Projet Vendôme

Plan d'action en réponse aux recommandations émises dans le rapport de consultation publique

octobre 2017

Circuit actuel de la ligne d'autobus 77

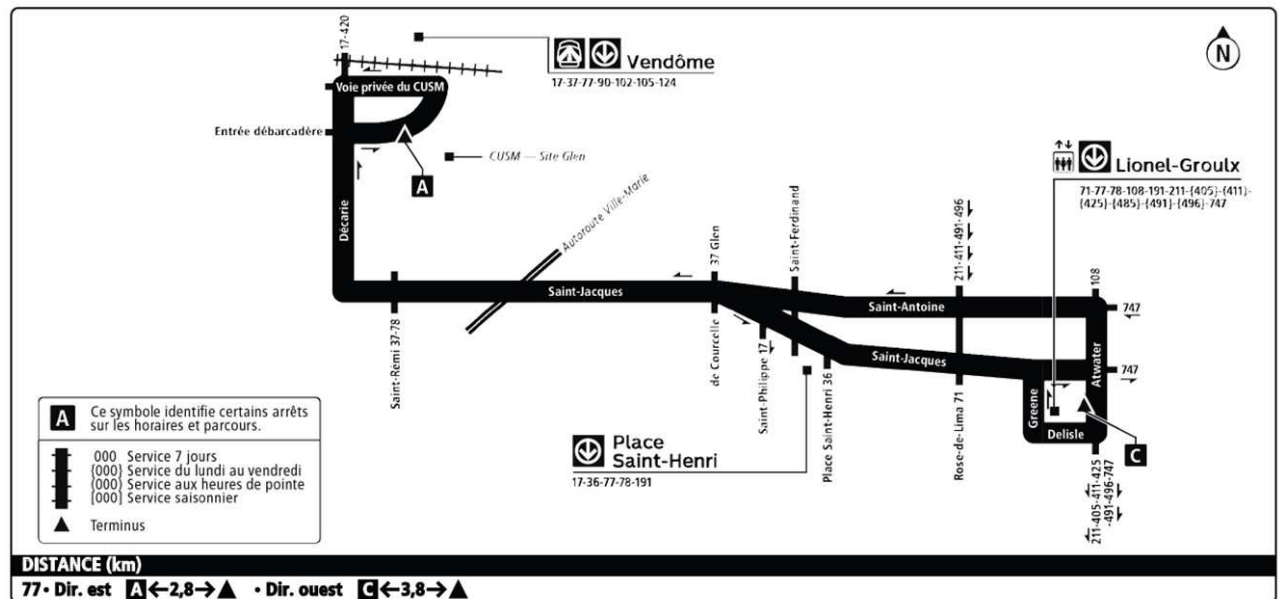
5. Accès au CUSM par autobus durant les travaux

- ▶ Ajout d'un arrêt de la ligne 77 station Lionel-Groulx-CUSM à la station Vendôme ou mise en place d'une navette :
 - Suite à une analyse de cette demande, il n'est pas souhaitable de prolonger la ligne 77 station Lionel-Groulx-CUSM vers la station Vendôme ou de mettre en place une navette durant les travaux, car l'ajout d'une ligne à ce terminus, qui est déjà à pleine capacité, occasionnerait des enjeux opérationnels pour les lignes de bus actuelles (disponibilités des quais dans la boucle). De plus, à partir des analyses de déplacements, il a été constaté que l'ajout d'un arrêt à la station Vendôme ne serait pas intéressant pour la majorité des clients, puisqu'il n'y aurait pas de gain de temps. Le parcours serait plus complexe et plus long, tant pour la clientèle actuelle de la ligne 77 station Lionel-Groulx-CUSM, que pour les clients en provenance d'autres lignes ou du métro.

OPTION 1 : Intégration d'une zone de perception

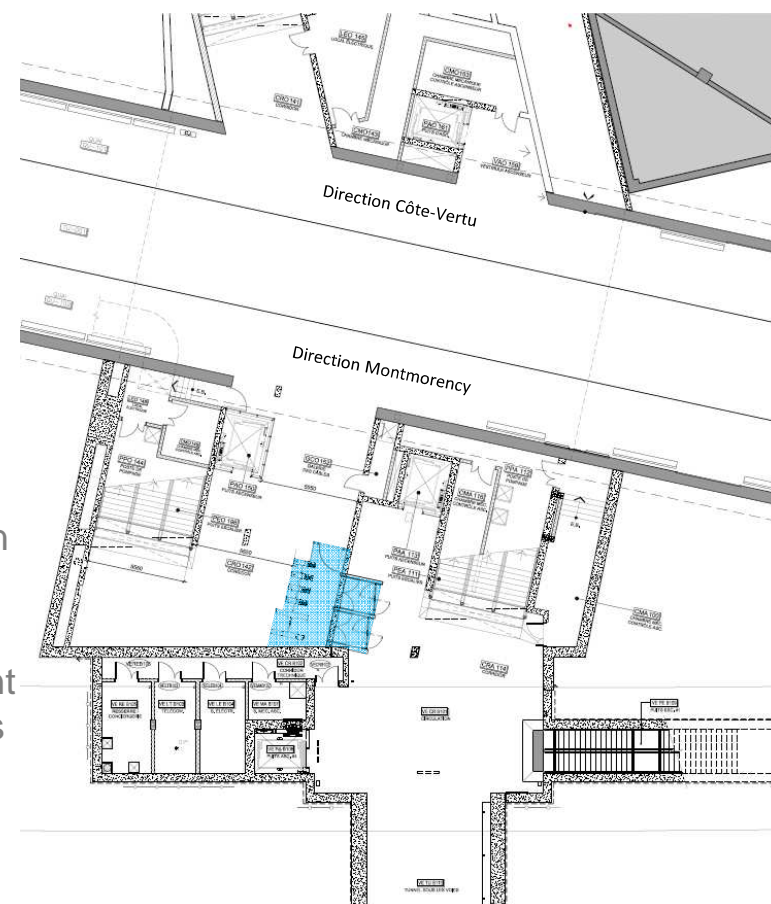
6.1 Enlever le mur séparant la STM du RTM

- La possibilité d'intégrer une zone de perception au niveau du quai Montmorency, pour pallier à une situation de non-disponibilité de l'ascenseur à cet endroit (panne, bris, etc.), a été analysée.

- Plusieurs enjeux ont été notés :
 - Sécurité : problème d'évacuation en cas d'événement; espace insuffisant pour intégrer le nombre de tourniquets requis et les dégagements requis entre les équipements;

- Ventilation : la zone de perception ne pourrait pas servir d'issue lors d'évacuation, en raison d'enjeux de contrôle des fumées;
 - Effet piston : contrôle de l'effet piston problématique pour le CUSM (gestion de la qualité de l'air [microbes] contre vulnérabilité de sa clientèle);

- Exploitation : problème de fluidité dû au nombre insuffisant de tourniquets, créant un goulot d'étranglement au niveau du flux de circulation (croisement des entrées STM / RTM). Ce goulot d'étranglement occasionnera un temps d'attente pour la clientèle et peut s'étendre jusqu'au quai, augmentant les risques d'arrêt de service du train.

6.2 Intégration d'escaliers mécaniques

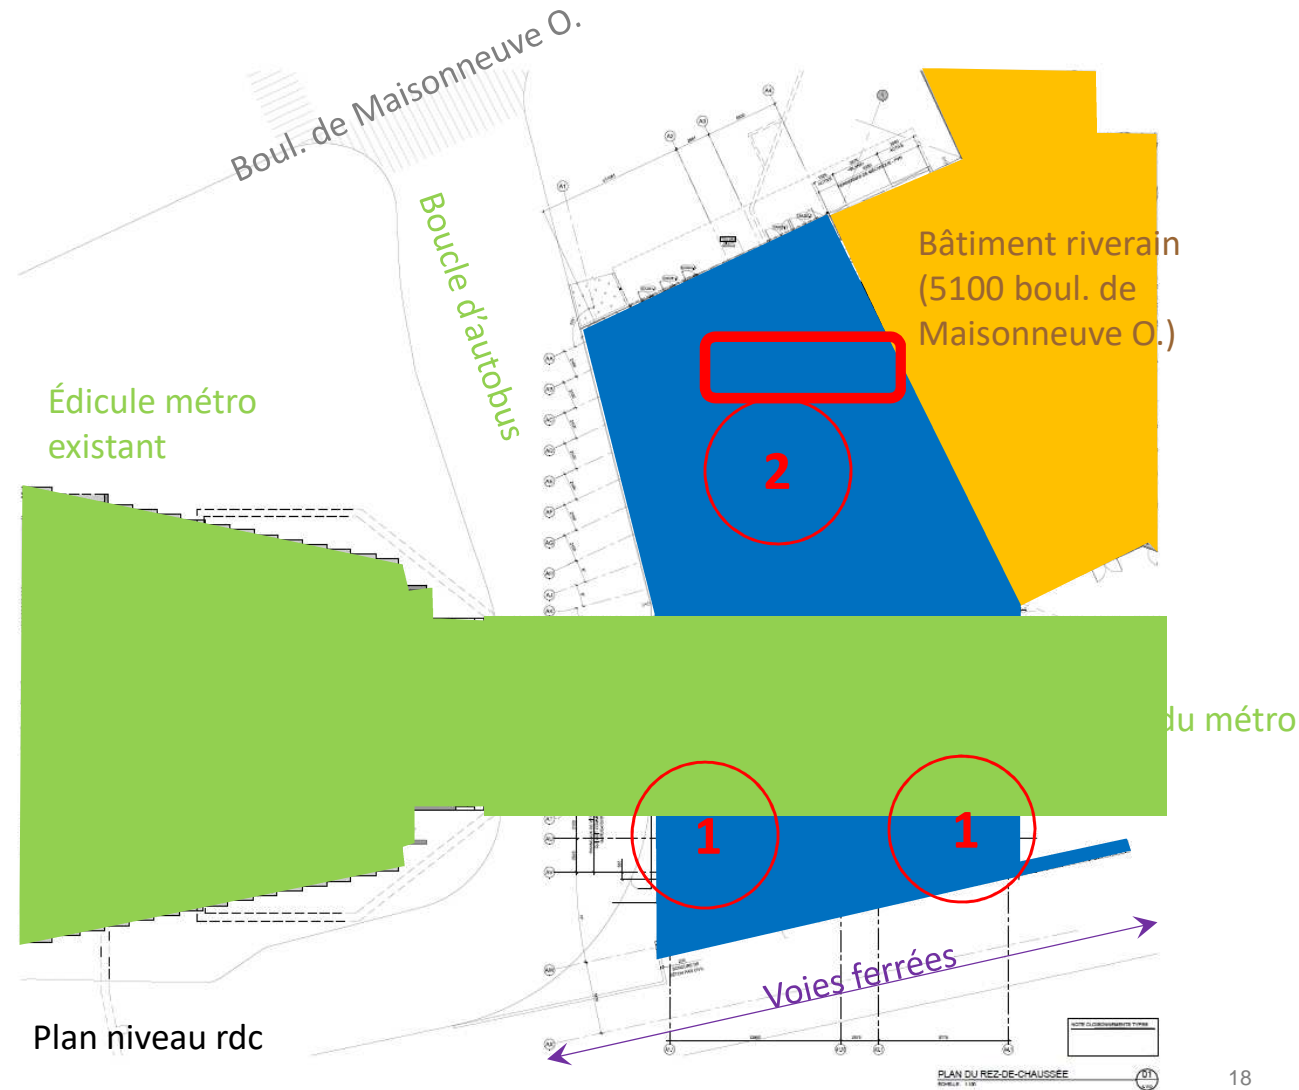
Recommandations	Actions
<p>6.2 La Commission recommande à la STM d'effectuer une relecture des plans de construction afin d'évaluer la faisabilité d'ajouter des escaliers mécaniques là où c'est possible.</p>	<p>Étant donné que le nouvel édicule est enclavé entre le bâtiment du 5100, boul. de Maisonneuve O., la boucle d'autobus et l'édicule existant, le tunnel du métro et les voies ferrées (incluant la 4^e voie projetée), il n'est pas possible d'installer les mécanismes des escaliers mécaniques sans affecter l'intégrité structurale, les dégagements nécessaires du métro (impacts sur la fluidité) et la capacité d'évacuation, ni sans compromettre les exigences du CP et la sécurité de l'emprise ferroviaire.</p>
<p>7.1 Compte tenu du caractère résidentiel du quartier, de l'anticipation d'un accroissement important de l'achalandage et des inconvénients liés aux travaux de construction, et afin d'améliorer l'intermodalité de la station, la Commission recommande que la STM, l'arrondissement de Côte-des-Neiges – Notre-Dame-de-Grâce et le CUSM le cas échéant, se concertent afin d'aménager un débarcadère pour les automobilistes qui viennent conduire des usagers sur le boulevard de Maisonneuve Ouest en face de l'édicule actuel, à même une « échancrure » dans le trottoir qui est très large à cet endroit.</p>	<p>Une analyse a été réalisée conjointement avec l'arrondissement de CDN-NDG afin d'étudier la faisabilité de cette recommandation, notamment au niveau de la circulation routière sur le boulevard de Maisonneuve et de l'arrêt d'autobus à cet endroit. L'aménagement d'un débarcadère n'est pas possible sans compromettre le service bus ainsi que les conditions de circulation actuelles sur le boul. de Maisonneuve.</p>

- Le nouvel édicule Vendôme est enclavé entre le bâtiment du 5100 boul. de Maisonneuve O., la boucle d'autobus et l'édicule existant, le tunnel du métro et les voies ferrées (incluant la 4^e voie projetée de l'AMT).

Zone de débarcadère
demandée

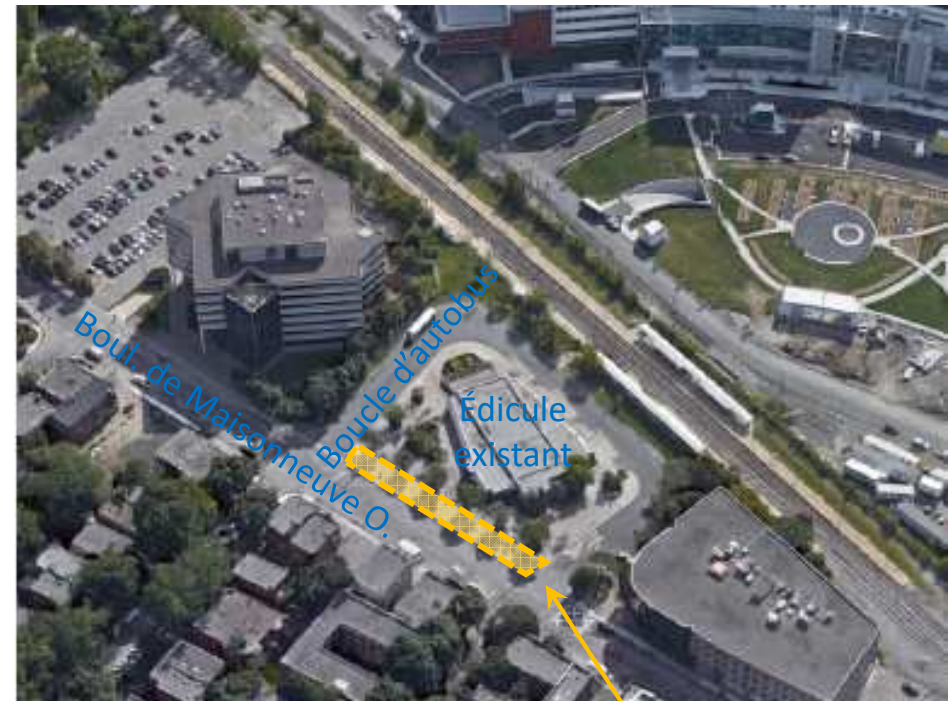
7.1 Aménager un débarcadère pour les automobilistes

- Une analyse a été réalisée conjointement avec l'arrondissement CDN-NDG afin d'étudier la faisabilité de cette recommandation, notamment au niveau de la circulation routière sur le boulevard De Maisonneuve et de l'arrêt d'autobus à cet endroit. L'aménagement d'un débarcadère n'est pas possible sans compromettre le service bus ainsi que les conditions de circulation actuelles sur le boulevard de Maisonneuve.

10. Repousser vers le sud les espaces séparant STM / RTM

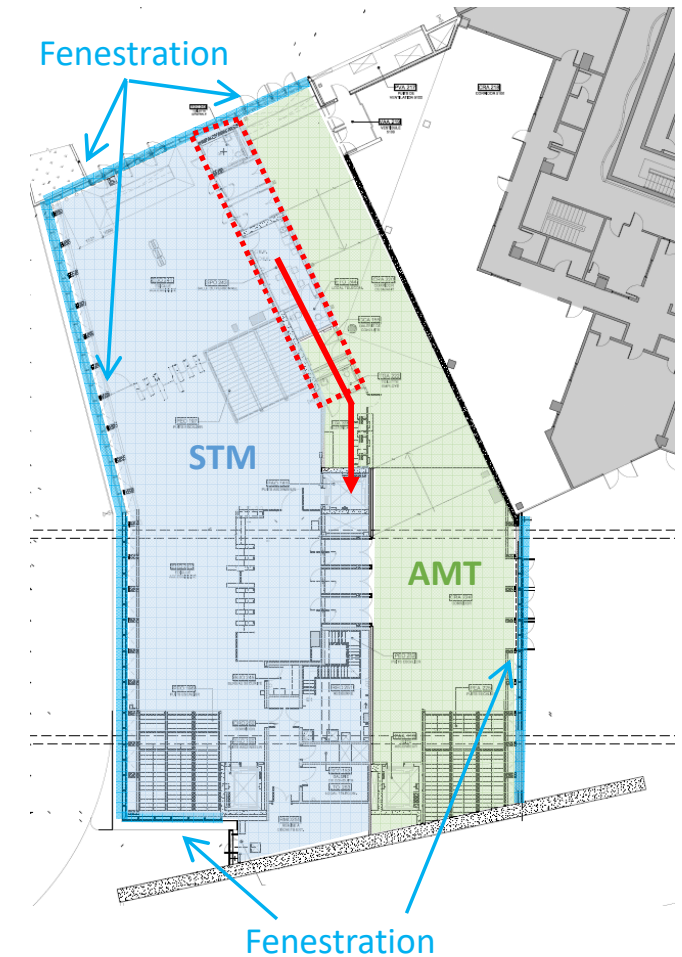
Recommandations	Actions
<p>10. Dans le but d'améliorer le sentiment de sécurité, la convivialité des lieux et la luminosité de la zone du RTM/CUSM, la Commission recommande de repousser le plus loin possible vers le sud les espaces séparant les espaces de la STM et du RTM dans le nouvel édicule.</p>	<p>Étant donné que le nouvel édicule est enclavé entre différentes infrastructures, l'espace restant pour aménager le nouvel édicule afin de respecter les normes en vigueur tout en incluant les locaux techniques et opérationnels requis pour l'exploitation ne permet pas de repousser vers le sud ces locaux. Le corridor RTM bénéficie de la lumière naturelle par la façade principale du bâtiment ainsi que par la façade côté est où se trouvent les sorties de secours.</p>
<p>11. En ce qui concerne l'aménagement extérieur, la Commission recommande un mobilier urbain, tel que des bancs et des abris le long de la nouvelle boucle d'autobus pour les besoins des usagers, ainsi qu'un plan de végétalisation du site et du mur antichoc assurant la pérennité des mesures de verdissement.</p>	<p>Du mobilier urbain a été intégré dans la conception du projet, notamment au niveau de l'aménagement extérieur, tout en considérant les besoins et contraintes en matière d'accessibilité universelle. Un plan de végétalisation du site et du mur antichoc a également été intégré.</p>

- ▶ Étant donné que le nouvel édicule est enclavé entre différentes infrastructures, l'espace restant pour aménager le nouvel édicule afin de respecter les normes en vigueur tout en incluant les locaux techniques et opérationnels requis pour l'exploitation ne permet pas de repousser vers le sud ces locaux;
- ▶ Le corridor RTM bénéficie de la lumière naturelle par la façade principale du bâtiment ainsi que par la façade côté est où se trouvent les sorties de secours.
